**INFORME DE HITO DE CONTROL
N° 003-2025-OCI/0612-SCC**

**“EJECUCIÓN Y SUPERVISIÓN DEL SERVICIO DE
LEVANTAMIENTO
TOPOGRÁFICO BATIMÉTRICO PARA DETERMINAR LA
CAPACIDAD ACTUAL DE ALMACENAMIENTO DEL
RESERVORIO POECHOS”**

**HITO DE CONTROL N° 6 – ENTREGABLES
PRESENTADOS POR EL CONTRATISTA**

Imagen n.º 6: Comparación de perfiles longitudinales de terreno en la sección n.º16 entre levantamiento topográfico GRCP y levantamiento topográfico del Contratista (lámina de plano de Consorcio TS-16).

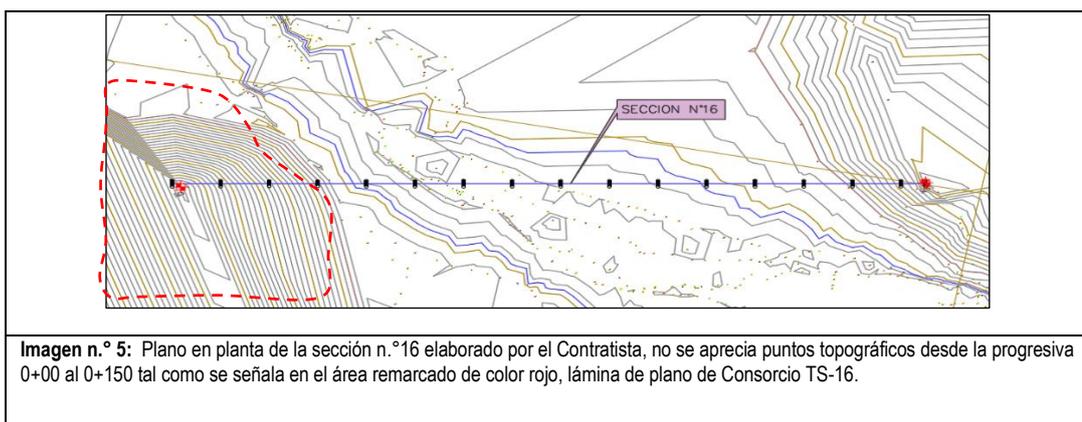
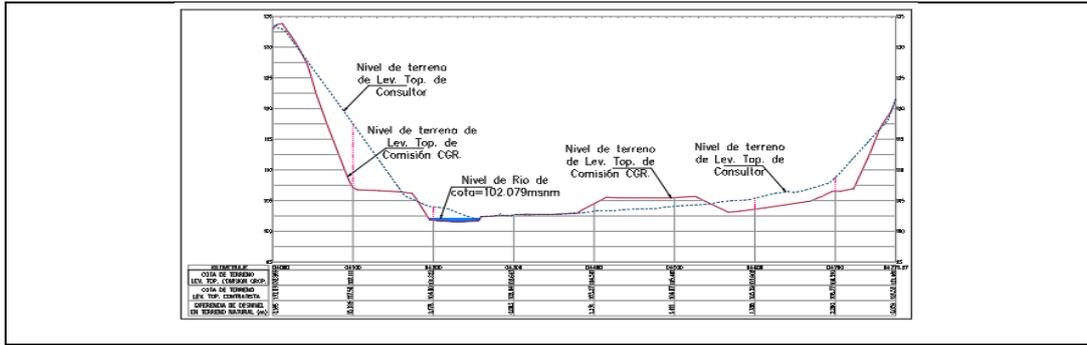
Estando lo indicado en el cuadro precedente, se advierte de las diferencias de cota de terreno presentada por el Contratista al comparar con la cota de terreno del trabajo de levantamiento topográfico realizado por la comisión de control; a continuación, se ilustra:

Imagen n.º 9: Plano en planta de la sección n.º19 elaborado por el Contratista, el alineamiento se encuentra fuera de los puntos de control RTK27 y RTK28, así mismo, no se aprecia puntos topográficos en el área remarcado de color rojo en longitud de 230m aprox,

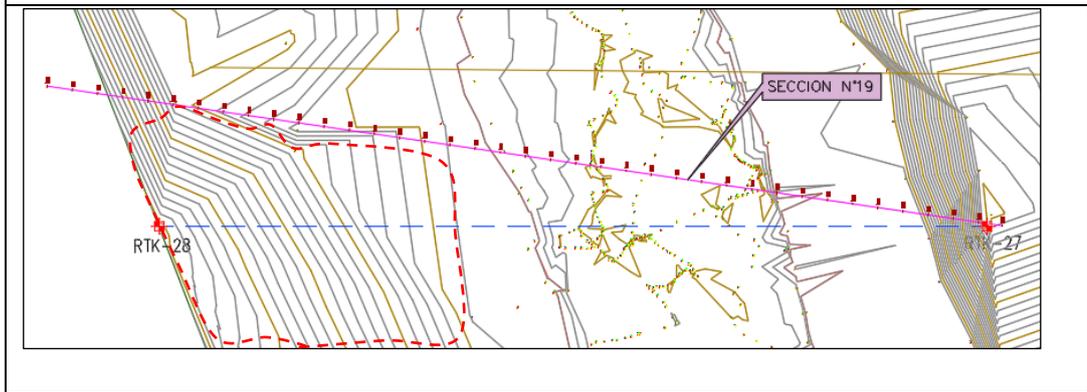
(lámina de plano de Consorcio TS-19).
